ENQUETE PUBLIQUE DU PROJET DE CREATION DE VOIES DE GARAGE EN GARE DE SAINT- REMY-LES-CHEVREUSE

Avis de l'Association VIVRE LES HAUTS DE SAINT REMY

Figure 56 : Localisation du futur écran acoustique le long de la rue Ditte (Source : RATP)

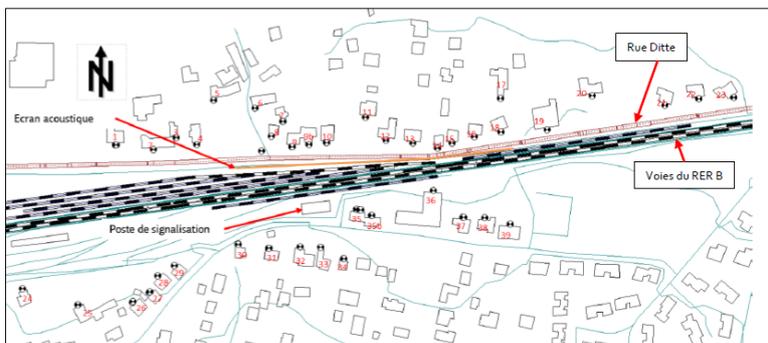
- L'écran anti-bruit ne couvre pas toutes les habitations,
- L'écran anti-bruit n'est pas au niveau des trains : Les trains qui partent de la voie 2 n'ont pas de limitation de vitesse, ce qui entraîne des bruits supérieurs (ce dont se plaignent les riverains entre autres)

- poteaux,
 - éclairage intense y compris la nuit 19 lampadaires supplémentaires annoncés,
 - matériel de sécurité.
- La longueur exacte de l'écran acoustique d'une hauteur minimum de 1.85 m n'est pas indiquée, peu explicite pour les habitants qui ne résident pas dans le quartier :
